ATS C Sample initial release precondition

Customer project Name/ 客户项目名称:	JIM-493	MCR No. / MCR号:
--------------------------------	---------	-----------------

C样件放行

Confidential	Design Change Review Sheet 设计变更评审表		Version 13 Effective date: 2024-11-09th	
	Design Change Request No.		24_146	
1. Function&Performance will be influenced? / 系统性能影响? ☐ yes/是 ☒ no/否				
If Yes, System impact evaluation? 如果是, 系统影响评估? (如果是初次样件放行, 空白处请说明样件目的) Whether need sample to test? Plan? 是否需要样件进行验证? 计划?		催化方案可能有变更, 对系统无影响		System/签名 沈伟服
Whether the catalyst information is confirmed? 催化剂信息是否确认? (物料号、图纸、SPEC)		催化方案可能有变更, 经系统测试确认		Catalyst/签名 张江泉

变更描述	零件号	零件名称	Project	样件阶段	变更来源
	F01Z5102D0-03	CONE	JIM-493	C	BOSCH/Customer
	变更后				
变更原因	变更前

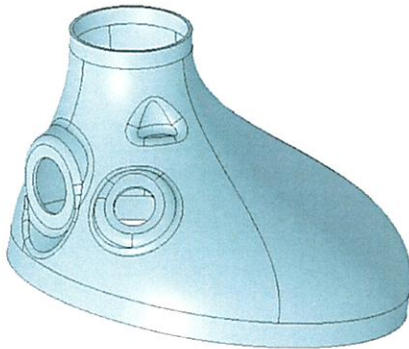
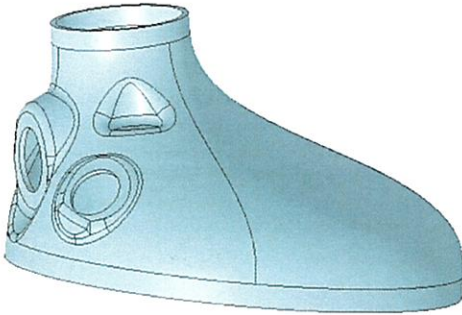
F01Z5102D0-02		F01Z5102D0-03		
风险点（影响）	供应商反馈原端锥成型困难，报废率高，端锥整体减短15mm； 1.端锥形状改变后，气体流速均匀性及传感器位置不合格；2.结构强度变，差有断裂风险；				
验证方法	FEA及CFD仿真合格，仿真报告如附件；

零件号	零件名称	Project	样件阶段	变更来源
	F01Z5101V1	TEMP-SENSOR BOSS	JIM-493	C	BOSCH/Customer
	变更后				
变更描述	变更前

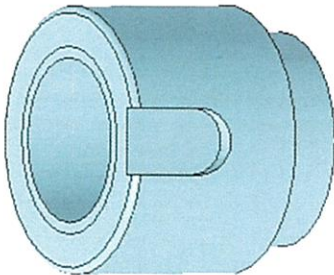
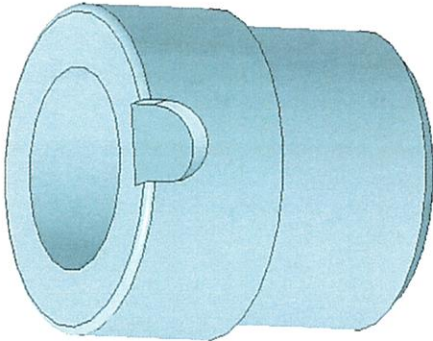
F01Z5102H9-00		F01Z5101V1		
	端锥更改后，为保证T4位置不变座子改用JP560量产传感器座；				
	无				
变更原因	无				
风险点（影响）	无				
验证方法	无

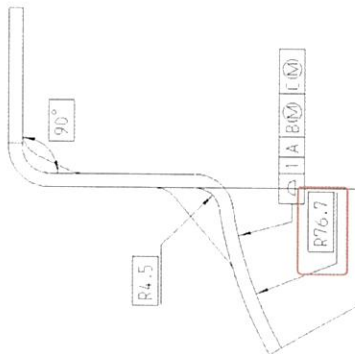
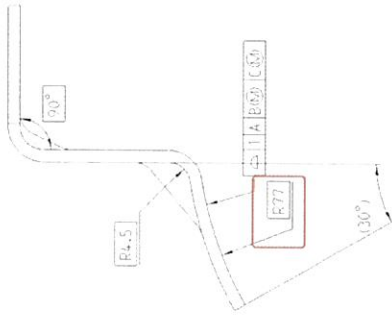
零件号		零件名称	Project	样件阶段	变更来源
F01Z5102DH-04		DP TUBE BRACKET	JIM-493	C	BOSCH/Customer
		变更前			
		变更后			
变更描述					
			1. 线束支架与筒体贴合面外扩0.3mm; 2. 去除支架方形槽倒圆角; 3. 更改支架安装位置;		
	F01Z5102DH-02		F01Z5102DH-04		
变更原因	1.为方便安装，线束支架与筒体安装面外扩0.3mm; 2.为防止卡口安装困难，客户要求去除传感器支架倒圆角; 3.供应商请求更改支架安装位置，方便焊接;				
风险点（影响）	无				
验证方法	无

零件号	零件名称	Project	样件阶段	变更来源
	F01Z5017X1-04	DP TUBE BRACKET	JIM-493	C	BOSCH/Customer
变更描述	变更前		变更后

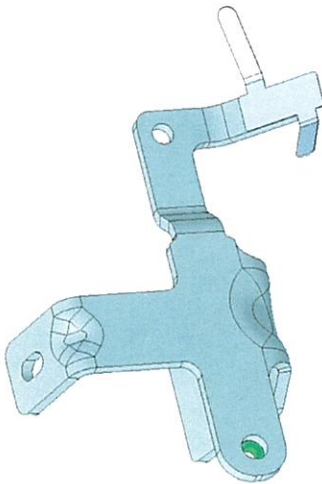
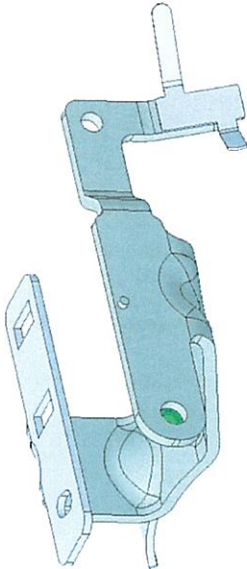
DP TUBE BRACKET: F01Z5017X1-02 DP TUBE BRACKET : F01Z51026E-01 DP TUBE BRACKET : F01Z5102D2-01		DP TUBE BRACKET: F01Z5017X1-04 DP TUBE BRACKET : F01Z51026E-02 DP TUBE BRACKET : F01Z5102D2-01 SENSOR BRACKET : F01Z5102DH-04		
	1. 压差支架形状改变; 2. 压差支架与线束支架组成小组件;				
变更原因	根据客户边界及仿真分析结果, 更改压差支架形状;				
风险点 (影响)	强度不足, 有断裂风险;				
验证方法	进行FEA仿真, 仿真报告详见附件

变更描述	零件号	零件名称	Project	样件阶段	变更来源
	F01Z51026F-01	DP TUBE BRACKET	JIM-493	C	BOSCH/Customer
	变更前				
变更原因	变更前		变更后

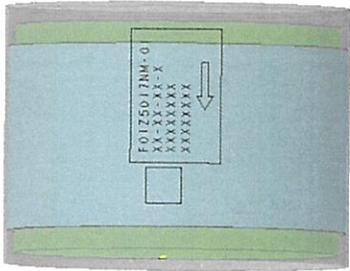
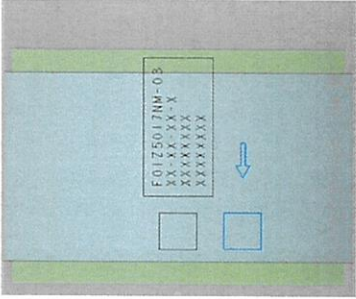
F01Z51026F-00		1. 压差侧支架按压差支架更改后随之更改;		
	F01Z51026F-01		F01Z51026F-01		
	压差侧支架按压差支架更改后随之更改;				
风险点（影响）	强度不足，有断裂风险；				
验证方法	进行FEA仿真，仿真报告详见附件

变更描述	零件号	零件名称	Project	样件阶段	变更来源
	F01Z5017NM-02	DOC CANNING	JIM-493	C	BOSCH/Customer
	变更后				
变更描述	变更前

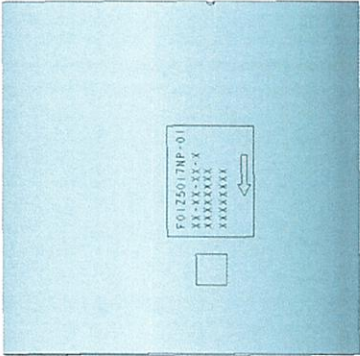
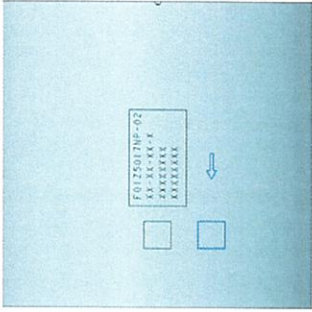
DOC CANNING: F01Z5017NM-01 DOC CANNING SLEEVE: F01Z5102ED-00 DOC CATALYST: F01Z50178N-00 DOC MAT: F01Z5102E9-00				
	1. DOC筒子增加箭头及防错二维码; 2. DOC筒子随端锥减短后随之加长13mm; 3. DOC canning随之更改;				
变更原因	供应商请求在筒子上增加放错二维码及箭头及加长13mm;				
风险点 (影响)	无				
验证方法	无

变更描述	零件号	零件名称	Project	样件阶段	变更来源
	F01Z5017NP-02	DPF CANNING	JIM-493	C	BOSCH/Customer
	变更后				
变更描述	变更前

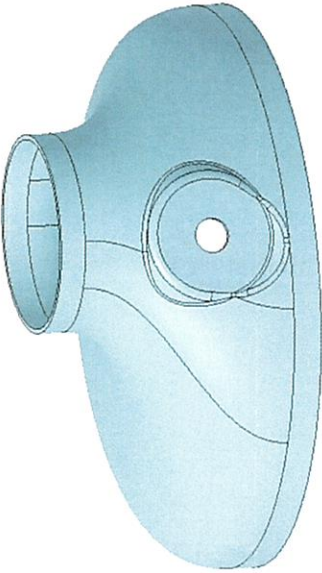
DPF CANNING: F01Z5017NP-01		DPF CANNING: F01Z5017NP-02		
	DPF CANNING SLEEVE: F01Z5102EE-00		DPF CANNING SLEEVE: F01Z5102EE-01		
	DPF CATALYST: F01Z5017WM-00		DPF CATALYST: F01Z5017WM-00		
变更原因	DPF MAT: F01Z5102EA-00		DPF MAT: F01Z5102EA-01		
	衬垫按背压重新设计，图纸升级，canning根据衬垫更改后随之更改；供应商请求在筒子上增加放错二维码及箭头；		1. 衬垫按照背压结果重新设计； 2. DPF筒子增加箭头及防错二维码		
风险点（影响）	衬垫预紧力不足，载体有吹出风险；				
验证方法	已进行canning DV实验；

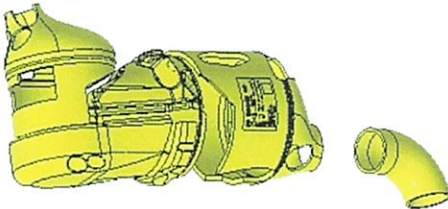
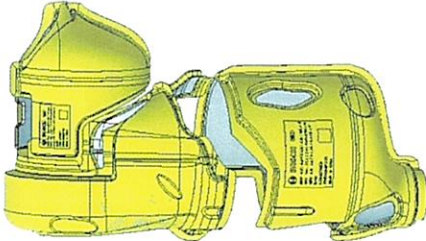
零件号	零件名称	Project	样件阶段	变更来源
F01Z5017W7-02	DP tube OUTlet	JIM-493	C	BOSCH/Customer
变更前				
变更描述				
	DP tube OUTlet: F01Z5017W7-01 DP tube OUTlet: F01Z5017YJ-01 RUBBER HOSE INLET: F01Z5101CA DP TUBE CLAMP: F01Z501603 DP TUBE CLAMP: F01Z501598 1. 压差软管增长; 2. 压差管组件随之更改;			
变更原因	 DP tube OUTlet: F01Z5017W7-02 DP tube OUTlet: F01Z5017YJ-01 RUBBER HOSE INLET: F01Z5102SW-00 DP TUBE CLAMP: F01Z501603 DP TUBE CLAMP: F01Z501598			
风险点 (影响)	压差支架更改后, 压差软管随之增长, 压差软管更新后, 压差管组件随之更改;			
验证方法	无

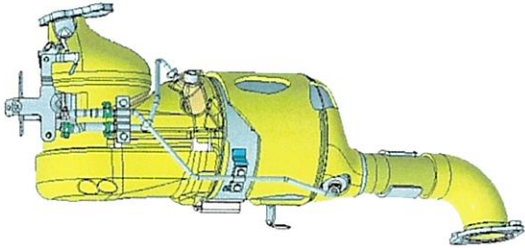
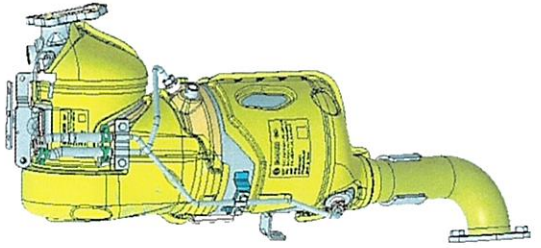
零件号	零件名称	Project	样件阶段	变更来源
		INSULATION	JIM-493	C	BOSCH/Customer
变更描述	变更前		变更后		
			DOC INSULATION 01: F01Z5018AV-01 DOC INSULATION 02: F01Z5018AW-01 MIXER INSULATION 01: F01Z5018AX-00 MIXER INSULATION 02: F01Z5018AY-00 DPF INSULATION 01: F01Z5018AZ-01 DPF INSULATION 02: F01Z5018B0-00		
	1. 保温壳按开模模型细化;				
	保温壳按照开模模型细化;				
	无				
验证方法	无

变更描述	零件号	零件名称	Project	样件阶段	变更来源
	F01Z5017WA-02	SCR CANNING	JIM-493	C	BOSCH/Customer
	变更后				
变更描述	变更前

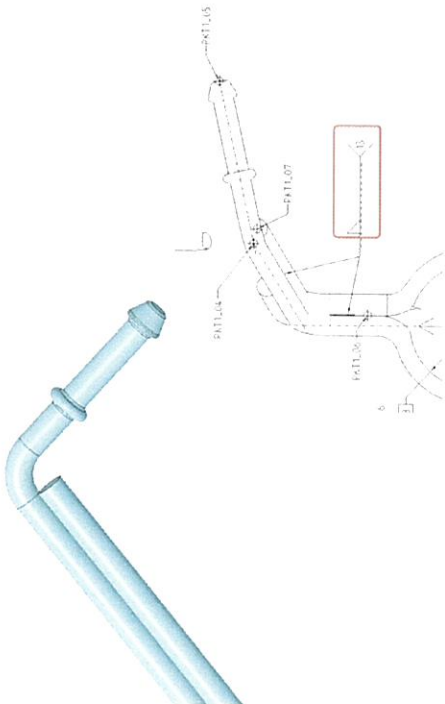
变更原因	SCR CANNING: F01Z5017WA-01 SCR CANNING SLEEVE: F01Z5101P3 SCR CATALYST: F01Z501891 SCR MAT: F01Z5102EB-00		SCR CANNING: F01Z5017WA-02 SCR CANNING SLEEVE: F01Z5101P3 SCR CATALYST: F01Z5018CM-00 SCR MAT: F01Z5102EB-00		
	催化剂将本，系统工程师要求催化剂改用新方案催化剂;				
风险点 (影响)	无				
验证方法	无

零件号	零件名称	Project	样件阶段	变更来源
	F01Z5017W9-02	SCR UNIT WELDING	JIM-493	C	BOSCH/Customer
变更描述	变更前		变更后

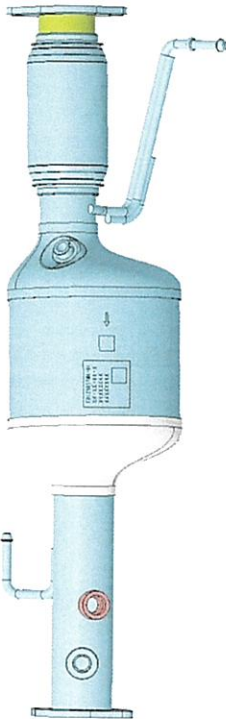
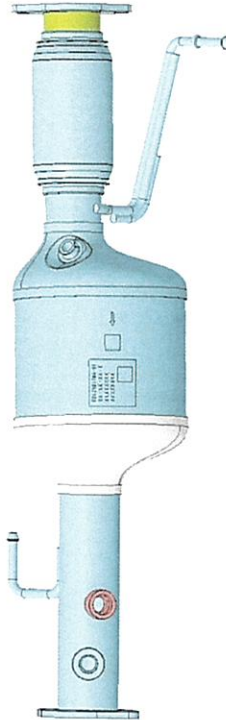
1.上述更改后SCR组件随之更改; 2.按供应商工艺要求修改图纸;				
	无				
	无

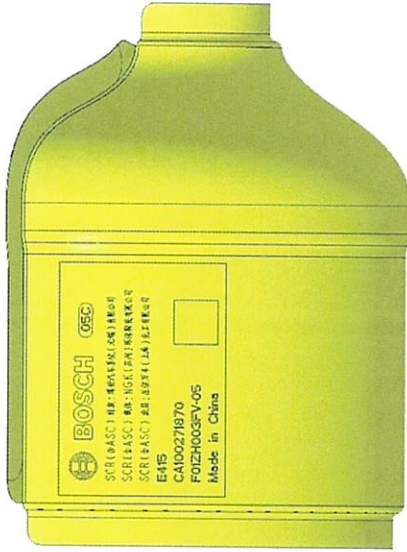
零件号	零件名称	Project	样件阶段	变更来源
F01Z5018BZ-00	SCR UNIT	JIM-493	C	BOSCH/Customer
变更前		变更后		
变更描述	  INSULATION WITH MAT: F01Z5016EJ INSULATION FOIL: F01Z51018A INSUALTION MAT: F01Z51018B INSULATION WITH MAT: F01Z5018BZ-00 INSULATION FOIL: F01Z5102T7-00 INSUALTION MAT: F01Z51018B			
变更原因	按客户要求，保温壳铭牌信息位置更改到车架下方；			
风险点（影响）	无			
验证方法	无

变更描述	零件号	零件名称	Project	样件阶段	变更来源
	F01Z5018C0-00	INSULATION WITH MAT	JIM-493	C	BOSCH/Customer
	变更后				
	变更前

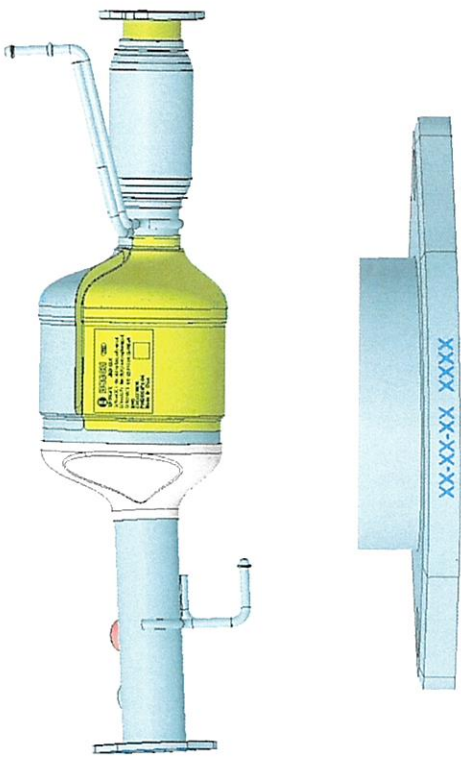
INSULATION WITH MAT: F01Z5016EK INSULATION FOIL: F01Z51018C INSUALTION MAT: F01Z51018D		INSULATION WITH MAT: F01Z5018C0-01 INSULATION FOIL: F01Z5102T8-00 INSUALTION MAT: F01Z51018D		
变更原因	1.按客户要求，保温壳铭牌信息位置更改到车架下方； 2.供应商请求把生产日期和生产批次号改到法兰上；				
风险点（影响）	无				
验证方法	无
